Service Bulletin

Elastiekband veiligheidsgordels achter

480

Veiligheidsgordels achter

A1

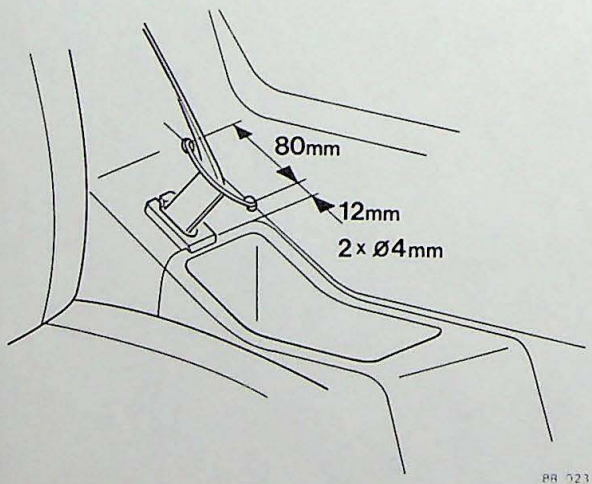
Bij alle uitvoeringen tot en met chassisnummer 512184 kan bij het rechtopzetten na kantelen van rugleuning achterstoel, de veiligheidsgordel tussen de vergrendeling komen.
Om dit te voorkomen kan er een elastiekband over de veiligheidsgordel gemonteerd worden.
Het aanbrengen van de elastiekband wordt in de onderstaande handelingen beschreven

Elastiekband voor veiligheidsgordel achter aanbrengen

Boor twee gaatjes van Ø 4 mm in de naad van het zijpaneel, zie afbeelding.
Plaats de elastiekband (O/N 3343399-6) **over de gordel heen** en breng de uiteinden met de weerhaken in de gaatjes aan.
